INFORME DE HITO DE CONTROL
N° 7259-2023-CG/GRTA-SCC

“ELABORACIÓN Y APROBACIÓN DEL EXPEDIENTE TÉCNICO, EJECUCIÓN, SUPERVISIÓN, RECEPCIÓN Y LIQUIDACIÓN DEL CONTRATO DEL SALDO DE LA OBRA: MEJORAMIENTO DE LOS SERVICIOS DE SALUD DEL HOSPITAL HIPÓLITO UNÁNUE DE TACNA, DISTRITO DE TACNA, PROVINCIA DE TACNA, REGIÓN TACNA”

HITO DE CONTROL N° 1 - ELABORACIÓN Y APROBACIÓN DEL EXPEDIENTE TÉCNICO DEL SALDO DE LA OBRA, COMPONENTE 01 DE INFRAESTRUCTURA: SUBCOMPONENTES DE INSTALACIONES DE COMUNICACIONES E INSTALACIONES ELÉCTRICAS

Imagen n.º 5

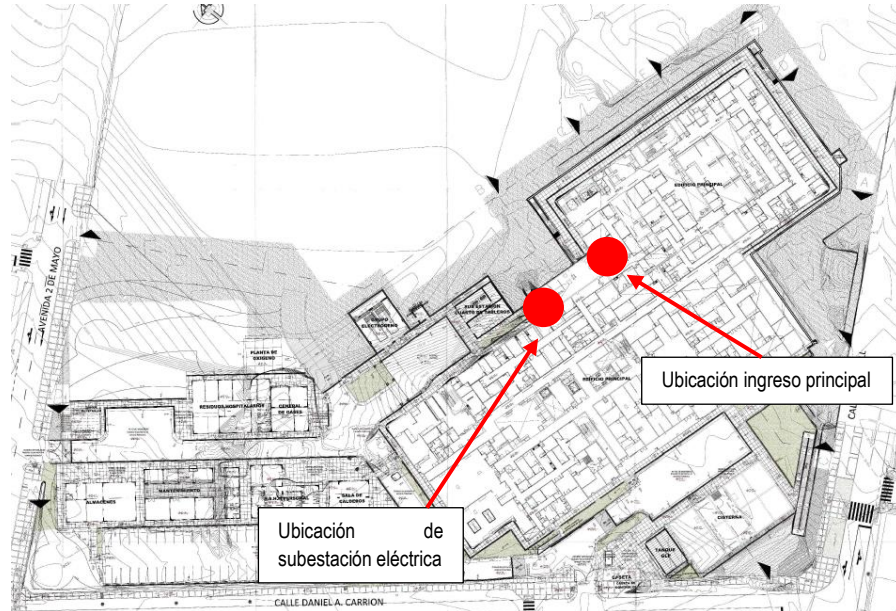
Ubicación de la Subestación eléctrica cerca al ingreso principal del Hospital Hipólito Unanue según el expediente técnico del saldo de obra

Imagen n.º 6

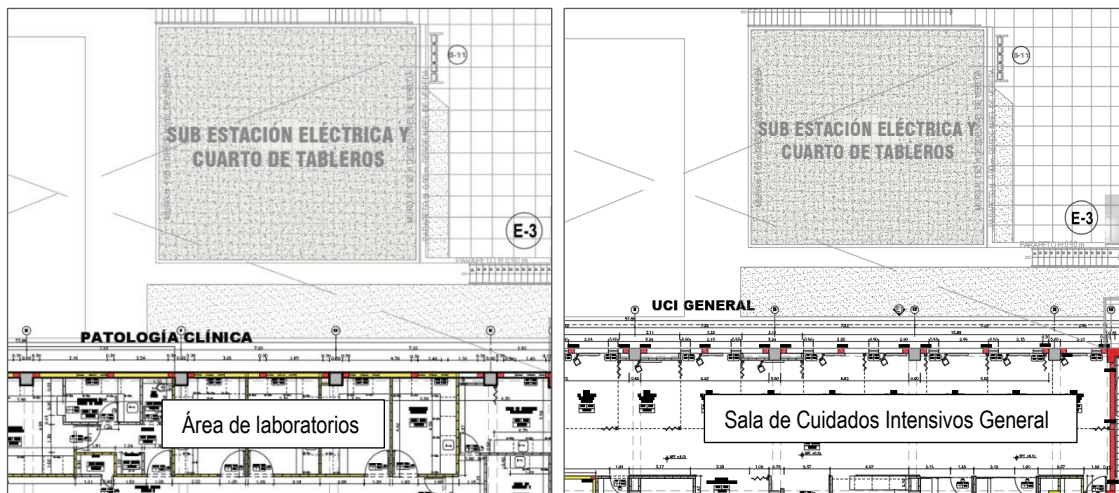
Ubicación del área de laboratorio y sala de cuidados intensivos general con relación a la subestación eléctrica

Imagen n.º 8
Ubicación de subestación eléctrica e ingreso principal del Hospital Hipólito Unanue

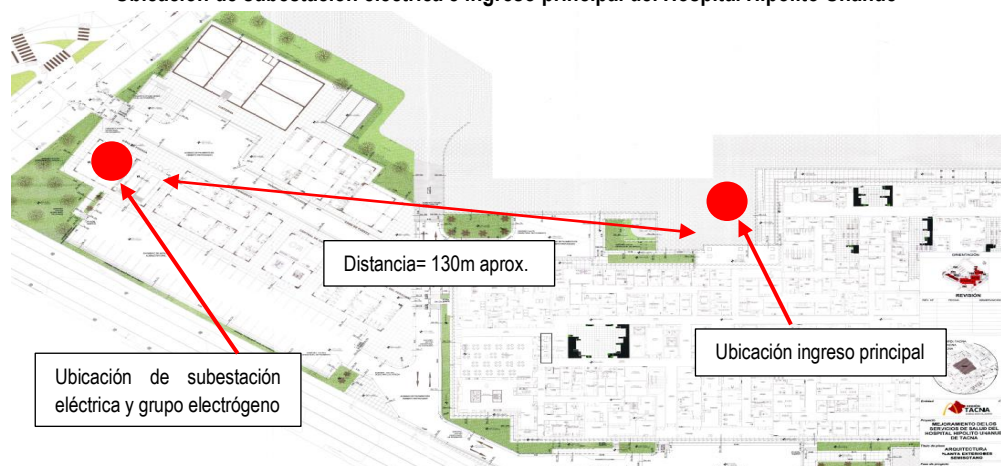
Al respecto, el expediente técnico primigenio⁷⁵ aprobado con Resolución Gerencial General Regional n.º 512-2017-GGR/GOB.REG.TACNA de 29 de noviembre de 2017, señalaba como ubicación de la Subestación eléctrica en la zona de servicios generales a unos 130m del Ingreso Principal y área de laboratorio y hospitalización, tal como se muestra a continuación:
